改善箇所説明図

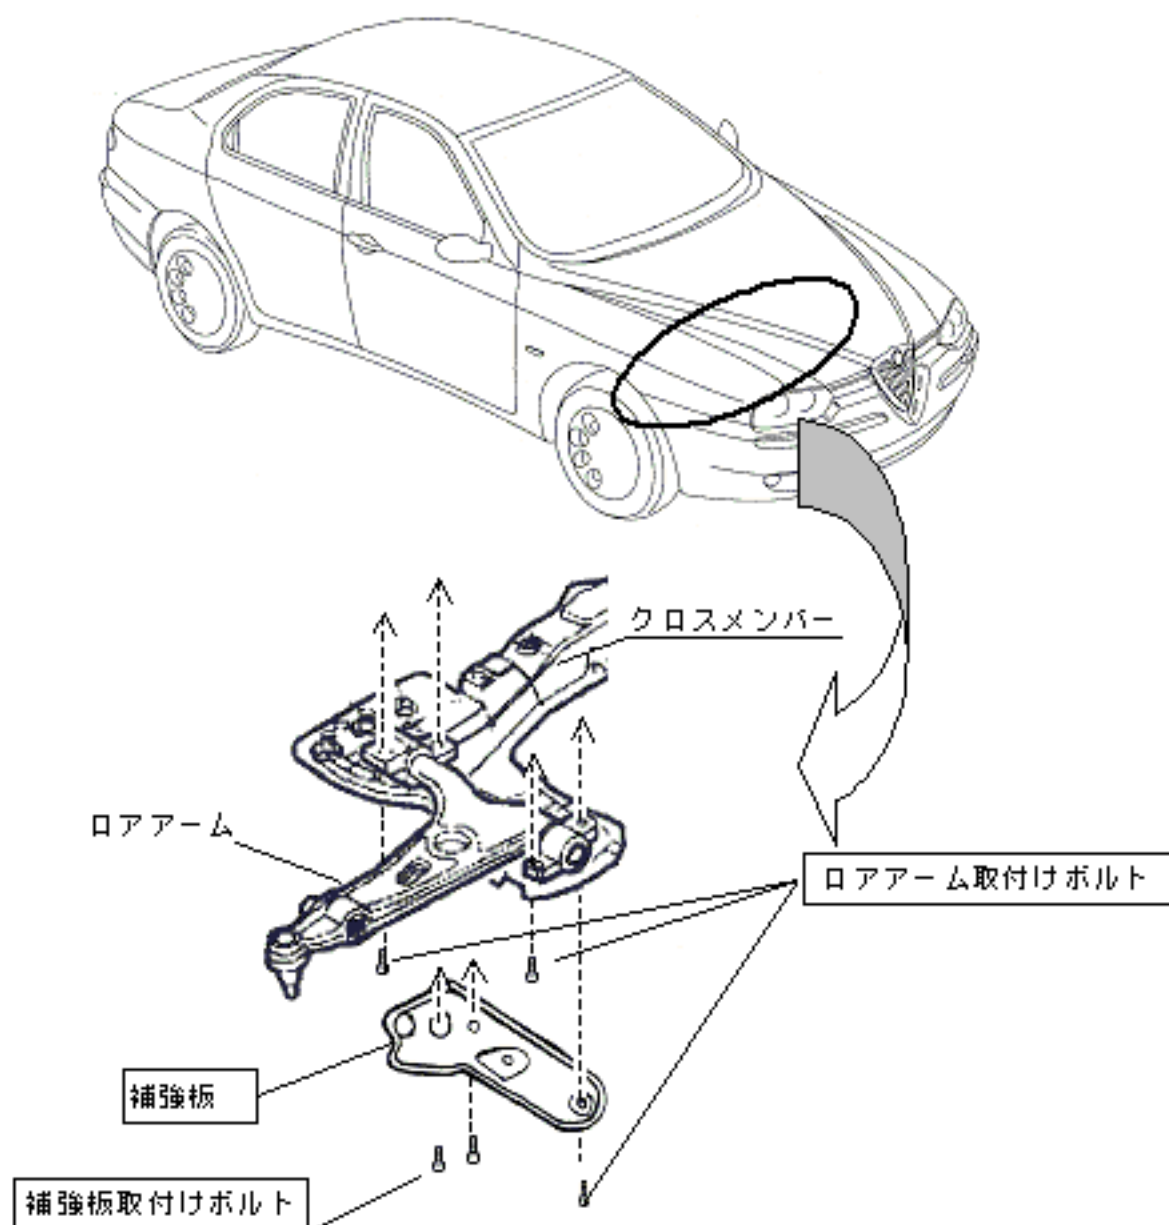
基準不適合発生箇所

緩衝装置において、ロアアーム取付けボルトの締め付けトルクが不十分なため、走行時における路面からの衝撃により当該ボルトがゆるんで異音が発生することがあり、そのままの状態で使用を続けると、取付部にがたが生じ、急制動、急旋回等の急激な操作を行なった場合、タイヤの位置がずれて走行安定性が損なわれるおそれがある。

改善の内容

全車両、左右ロアアームの取付けボルト及び補強板を対策品と交換する。

識別：補強板に白ペイントを塗布する
